Impianto per la produzione di energia elettrica da fonte eolica denominato
 "NURRADEI", avente potenza nominale pari a 50,4 MW, da realizzarsi nei Comuni di
 Samatzai (SU) e Guasila (SU) e relative opere connesse ed infrastrutture indispensabili nei
 Comuni di Segariu (SU), Pimentel (SU), Furtei (SU), Sanluri (SU) e Serrenti (SU)

NOTA TECNICA (Riscontro nota MASE – Prot. n. 6767 del 09.06.2023)

Commissa						Fase	Tipo doc.	Prog. doc.	Rev.				
2	1	4	7	0	1	D	R	0	3	5	0	0	0

Figura 1 - Distanza tra aerogeneratori di progetto

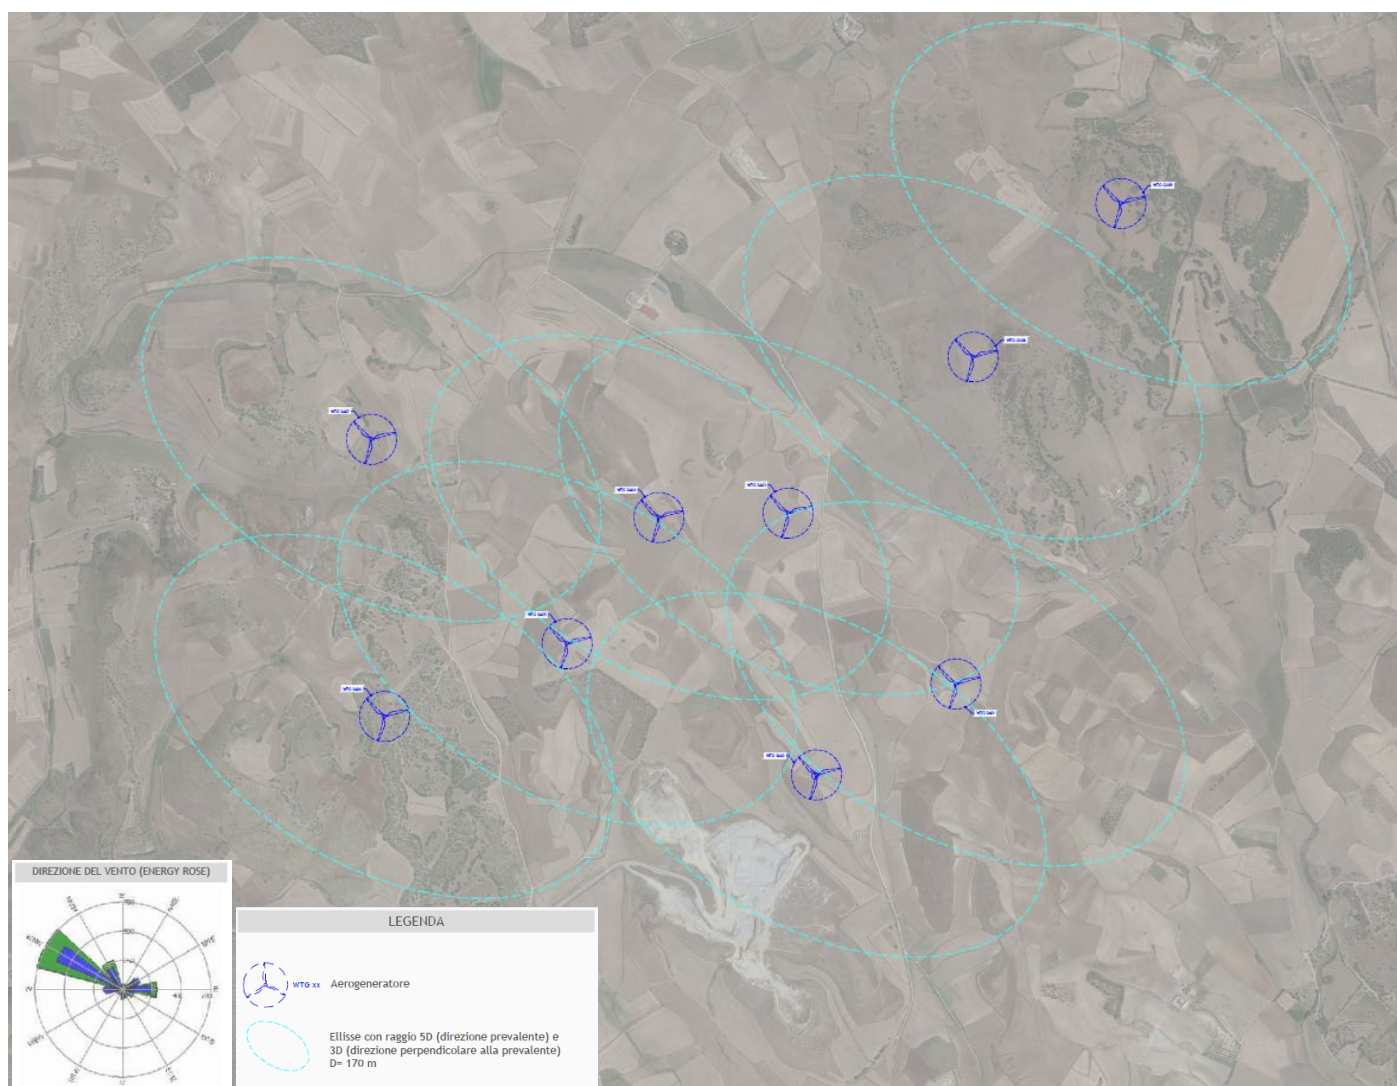
1.1.c. Presentare un elaborato grafico, su recente supporto cartografico, in opportuna scala, in cui siano riportati per ogni aerogeneratore tre cerchi concentrici aventi dimensione pari a 3, 5 e 7 diametri del cerchio descritto dall'estremità della pala. Sullo stesso va indicata, tramite freccia, la direzione prevalente del vento come ottenuta dagli studi anemometrici presentati. Nel caso si rilevasse il non rispetto delle distanze minime di cui al D.M. 10 settembre 2010 valutare e nel caso proporre le opportune alternative progettuali.

In ottemperanza a quanto richiesto è stata redatto l'elaborato grafico *214701_D_D_0352 Plan 3, 5 e 7 D*, a cui si rimanda, con la rappresentazione dei tre cerchi concentrici.

Si rende noto, che le distanze minime indicate dal DM 10.09.2010 rappresentano possibili misure di mitigazione per l'impatto sul paesaggio con una distanza minima tra le macchine variabile in base alla direzione prevalente del vento. Inoltre, l'Allegato e) "Indicazioni per la realizzazione di impianti eolici in Sardegna" della Delibera G.R. n.59/60 del 27.11.2020 riporta come distanza minima fra gli aerogeneratori da considerare per la progettazione:

- 5 volte il diametro del rotore nel caso di turbine posizionate lungo la direzione predominante del vento;
- 3 volte il diametro del rotore nel caso di turbine posizione lungo la direzione perpendicolare a quello prevalente del vento;
- da 3 a 5 volte il diametro del rotore nel caso di tutte le altre direzioni.

Pertanto, rappresentando un'ellisse avente come asse maggiore i 5D lungo la direzione predominante del vento e come asse minore i 3D nella direzione perpendicolare a quella prevalente del vento, si riscontra che solo gli aerogeneratori WTG SA03 e WTG SA04 presentano una variazione della distanza minima tra gli assi.

Tale modifica è stata effettuata per evitare le aree interessate da vincoli ostativi, sia per contenere, nella definizione dei percorsi viari interni all'impianto, gli interventi di modificazione del suolo cercando di sfruttare, nel posizionamento delle macchine, ove possibile la viabilità esistente.
